Il Dipartimento del territorio

Vista la richiesta del 23 settembre 2016 del Municipio per l'**esame preliminare del progetto di revisione del PR del Comune di Balerna**;

1. INTRODUZIONE

1.1. SCOPO DELL'ESAME PRELIMINARE

Piano estensione della tutela cantonale del cimitero di Balerna

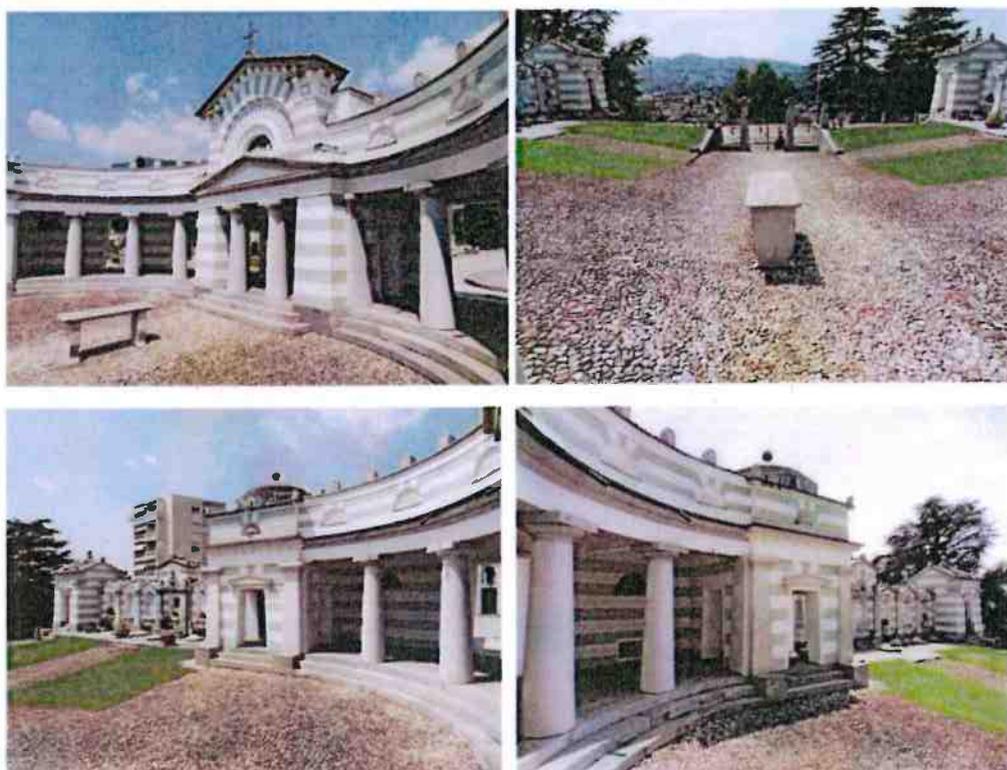
Allegato 3: Proposta di estensione della tutela cantonale - Cimitero, fmn 257
(cfr. considerando 6.1.6 c)

Allegato 9: Perimetro di rispetto per il Castello di Pontegana e l'oratorio dell'Addolorata (cfr. considerando 6.1.6 d)

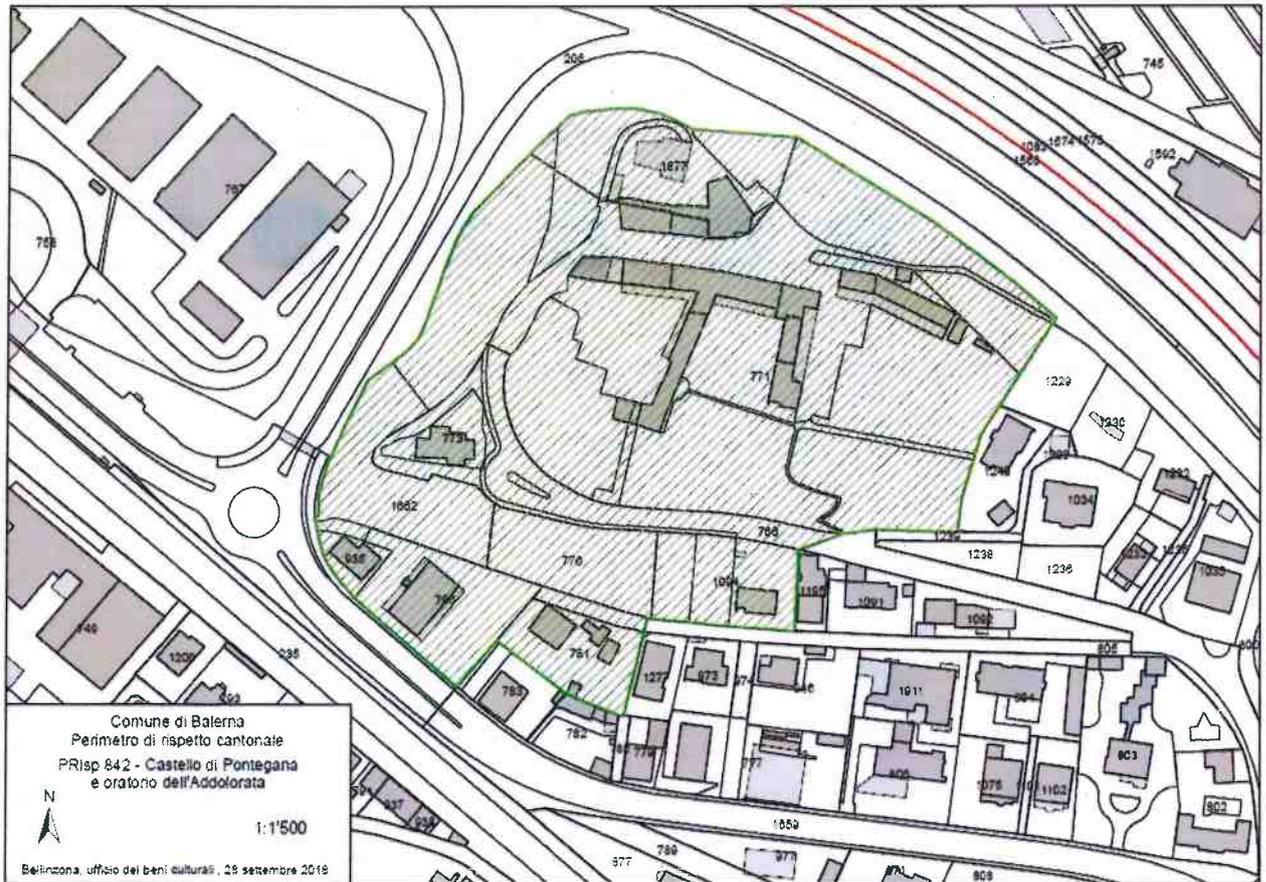
Criteri. Le modifiche architettoniche e urbanistiche all'interno del perimetro di rispetto dovranno correttamente rapportarsi con l'aspetto monumentale del bene culturale protetto. In particolare dovrà essere prestata attenzione alle trasformazioni territoriali (formazione di aree adibite a posteggio; alberature; accessi pedonali e stradali). Per gli edifici inclusi nel perimetro di rispetto si richiede l'utilizzazione di un linguaggio architettonico e paesaggistico di buona qualità.

Allegato 10: Perimetro di rispetto per i Magazzini Generali Punto Franco
(cfr. considerando 6.1.6 d)

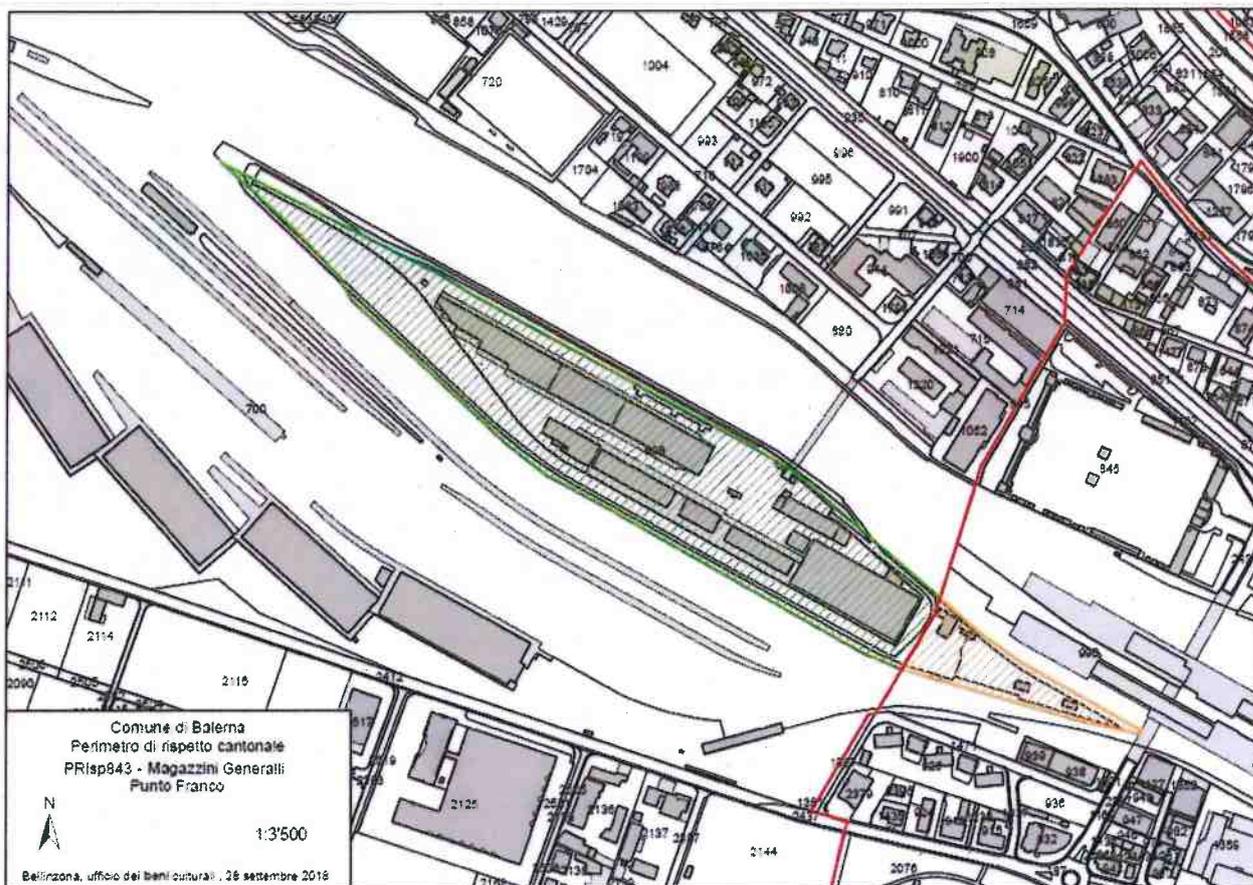
Criteri. Le modifiche architettoniche e urbanistiche all'interno del perimetro di rispetto dovranno correttamente rapportarsi con l'aspetto monumentale del bene culturale protetto. In particolare dovrà essere prestata attenzione alle trasformazioni territoriali (formazione di aree adibite a posteggio; alberature; accessi pedonali e stradali). Per gli edifici inclusi nel perimetro di rispetto si richiede l'utilizzazione di un linguaggio architettonico e paesaggistico di buona qualità.

Allegato 11: Perimetro di rispetto per il cimitero
(cfr. considerando 6.1.6 d)

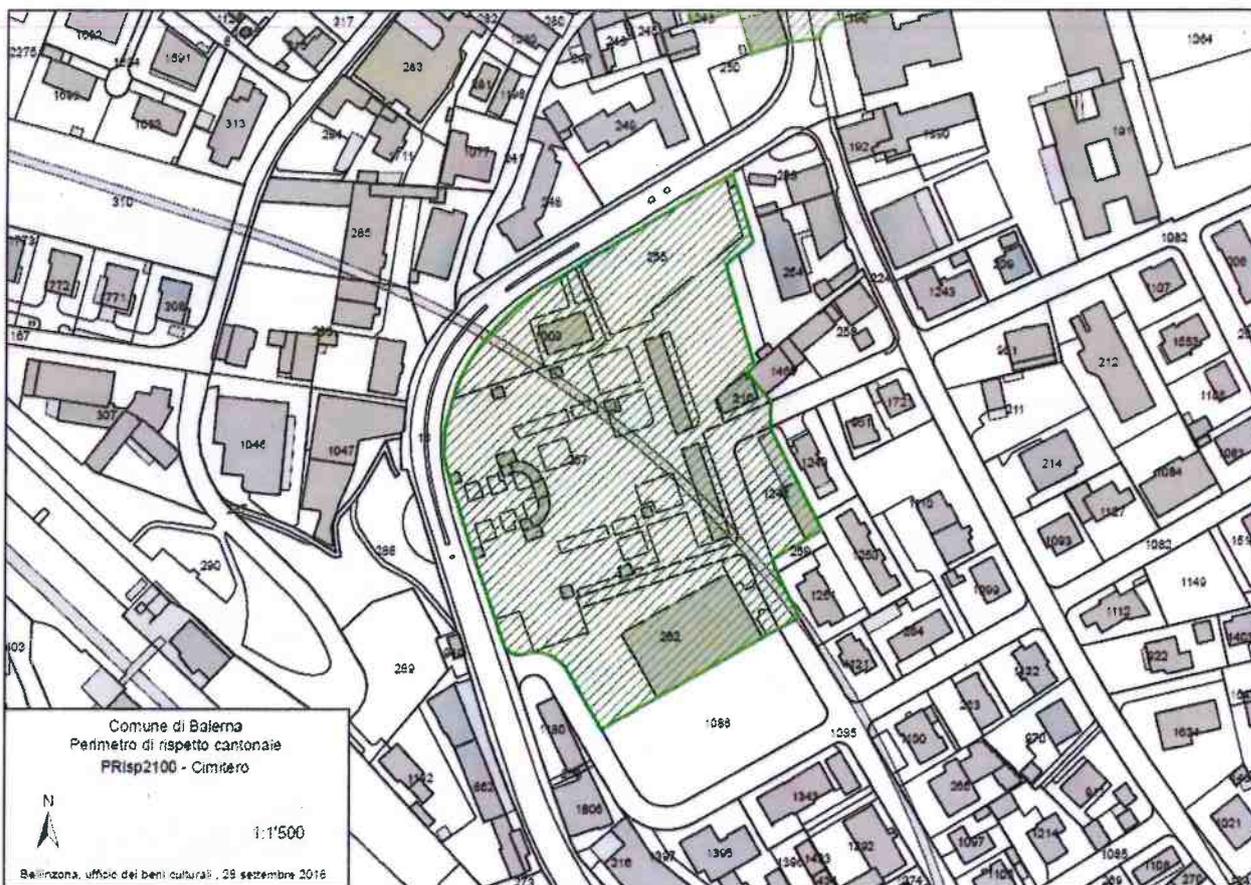
Criteria. Le modifiche architettoniche e urbanistiche all'interno del perimetro di rispetto dovranno correttamente rapportarsi con l'aspetto monumentale del bene culturale protetto. Dovrà essere inoltre prestata attenzione alle trasformazioni territoriali (posteggi; alberature; accessi pedonali e stradali). Per gli edifici inclusi nel perimetro di rispetto si richiede l'utilizzazione di un linguaggio architettonico e paesaggistico di buona qualità.
